ボリュームをあげると発振する

本PDFは、『無線と実験』1953年12月号「質疑応答」を元に作成したものである。

第1図

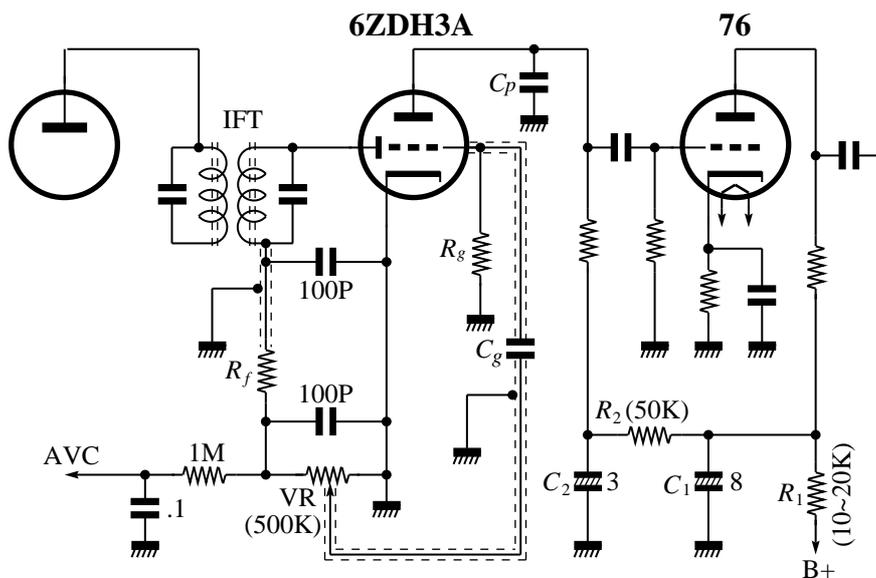
(問) RF付7球スーパー(D6 6WC5 D5 DH3A 76 2A3)の修理をしたのですが、ボリュームをあげると“ブップ”という音で発振します。原因は低周波増幅部でないことは確かですが、何が原因しているのでしょうか。真空管もかえて見ました。

しかし発振の原因となり得る要素はあるわけで、その中の二・三例を示してご参考に供しよう。第1図は筆者が説明するために作った配線図で、質問の中のボリュームというのは、図中の500kΩVRのことだと思う。

DH3Aのグリッド・リーク R_g を結ぶ配線が長くなる関係上、ここで低周波出力回路と結合して発振する可能性が多い。そこで点線で示した部分は必ずシールド線を使うことで、修理などをした場合に忘れて普通の線を使いやすいから注意を要する。

またVRもシールド型のものを使って、シールドは完全にアースすることも忘れないようにする。

もう一つは検波回路から洩れて来た中間周波数が、低周波増幅部で増幅され、これが再び入力回路へ戻って来て発振することがある。もしこれが原因だと $C_g R_g$ の時定数を变化して発振音の变化することがある、これを防ぐためには、DH3Aのプレートへ C_p として50~100pF程度を入れるとよい。

また R_f として10~50kΩ程度の高周波用抵抗を入れることも忘れないようにする。もれて来た中間周波数が6WC5, 6D5のグリッドへAVC回路を通じて饋還し、思わぬ障害を起すこともあるので、 R_f はぜひ忘れずに挿入するようにしたい。
